**Construction d'une plateforme logistique sur la
commune de Montélimar (26)**

**Mémoire de réponse à l'avis de l'Autorité
Environnementale**

Version du 5 mai 2022

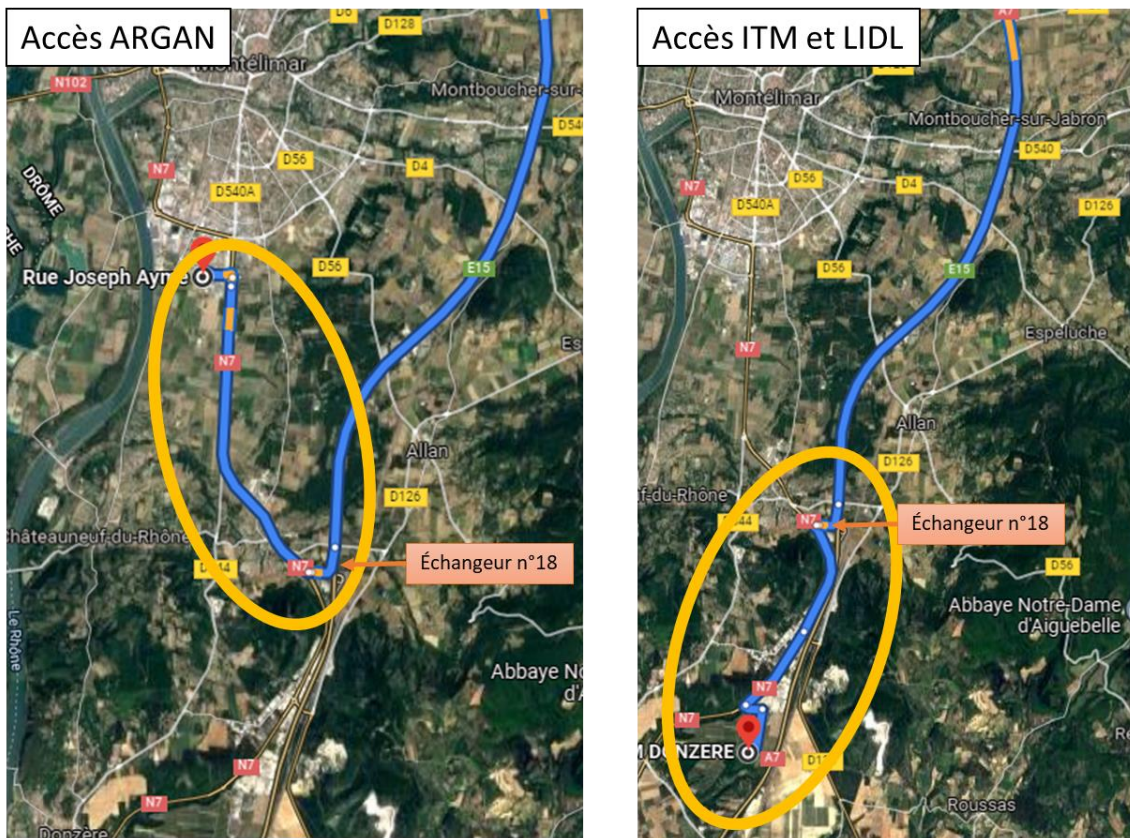
L'Autorité environnementale recommande d'évaluer les effets cumulés du projet avec les projets logistiques entre Loriol et Donzère, en matière de qualité de l'air et de nuisances sonores au regard de la situation pré-existante à leur réalisation. En particulier, les concentrations en polluants atmosphériques attendues le long des grands axes empruntés devront être confrontées aux dernières valeurs guides de l'OMS.

Réponse : Les portions de routes nationale et départementales empruntées par les poids-lourds en provenance ou à destination du site d'ARGAN seront, en majorité, différentes de celles empruntées par les poids-lourds des plateformes logistiques ITM et LIDL sur la ZAC des éoliennes de la commune de Donzère.
